## 改善箇所説明図

### スライドアップシート

スライドアップシート サーミスタ組み付け部  
(スライドアップシート左横から見た断面図)

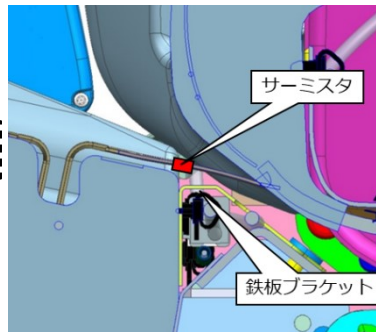
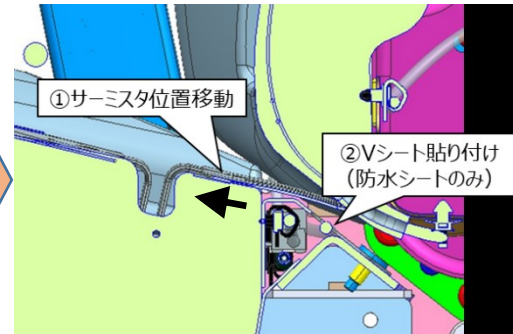
＜現行品＞  
サーミスタがブラケット  
(鉄製)の上にある

シートヒーター付きスライドアップシートにおいて、シートヒーターのサーミスタ（温度制御センサー）の取り付け位置が不適切なため、シートヒーター作動時に温度制御に入るのが遅く温度が高い状態が続くものがある。そのため最悪の場合、着座しているお客様が低温やけどを起こすおそれがある。

＜対策品＞  
・サーミスタをクッションパッド  
の上に移設する  
・防水シート車はブラケットに  
断熱シートを貼り付ける

- ・全車両、スライドアップシートシートヒーターのサーミスタの位置をハーネスブラケット上からシートクッションパッド上に移動させる。
- ・防水シート仕様車はハーネスブラケットに断熱シートを貼る。
